Formular de evaluare a condițiilor de accesibilitate a clădirilor publice

Data: 29-05-2025

Categorii	Indicatori	Date colectate
Localitate, raion:	Siscani (Nisporeni)	
Adresa, strada, nr.:	-	
Instituția:	BESV 23/34 (casa de cultură)	
Tipul instituției:	Instituție culturală	
Latitudinea:	46.966738 ,	
Longitudinea:	28.2138

Fig. V.23. – Exemplu de conformare a suprafețelor vitrate în cadrul foii de ușă și realizarea contrastului vizual

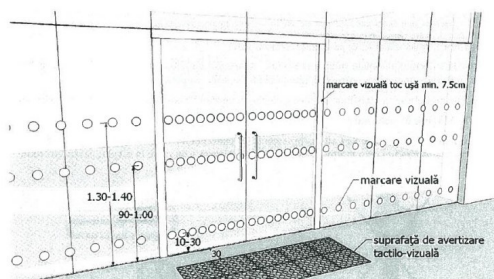
Categorii	Indicatori	Date colectate
	Prag ușă de intrare:	Un prag cu înălțimea: 20 cm Standard: pragul trebuie să fie de maxim 2 cm
	Ușile de la intrare și din interiorul clădirii sunt dotate/marcate corespunzător cu semne contrastante:	Nu Standard: este o diferență de culoare contrastantă (culori închise / culori deschise) între perete și podea
